Software Release Notes

dSS V1.8.2

Dokument-Nummer	SRN-2014-01
Datum / Version	26.3.2014 / v1.0

Ausführen von Aktivitäten in den dS-Apps mit Verzögerungen

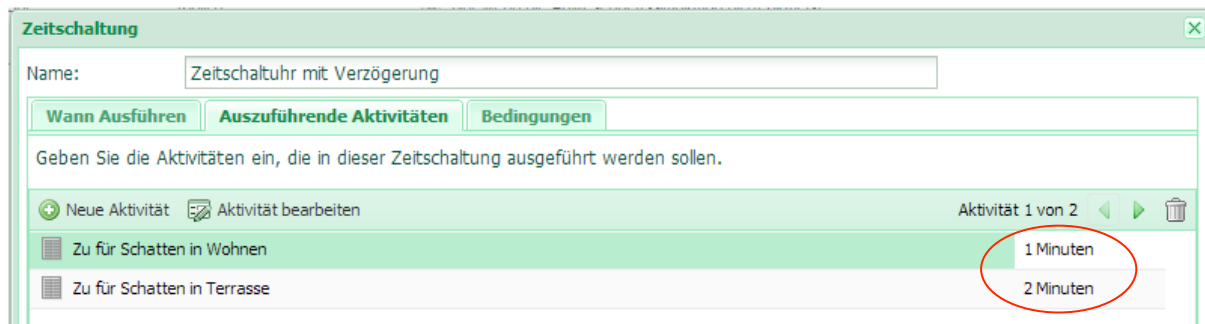
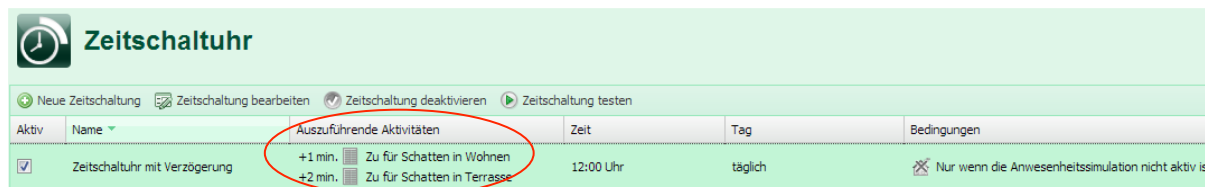
Neu kann man in den dS-Apps "Benutzerdefinierte Handlung", "Scene Responder" und "Zeitschaltuhr" für jede auszuführende Aktivität eine Verzögerung definieren, wie das schon beim Anwesenheitssimulator möglich ist.

Die definierten Verzögerungen sind dann auch in der Übersicht der jeweiligen App ersichtlich.
